『改訂版 図説 やさしい構造力学』お詫びと訂正

本書に以下の誤りがございました。読者の皆様にお詫び申し上げますとともに、以下に訂正いたします。(学芸出版社編集部)

p.199、問題6・3(1) 解答

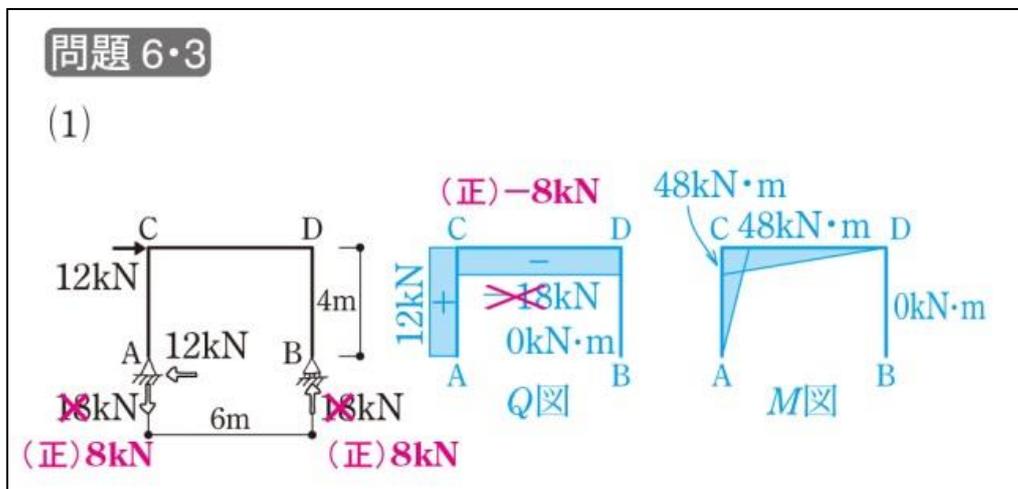
支点 A の鉛直方向の反力、支点 B の鉛直方向の反力、CD 間のせん断力について、  
 (誤) 18kN (下向き)、18kN (上向き)、 $-18\text{kN}$   
 (正) 8kN (下向き)、8kN (上向き)、 $-8\text{kN}$
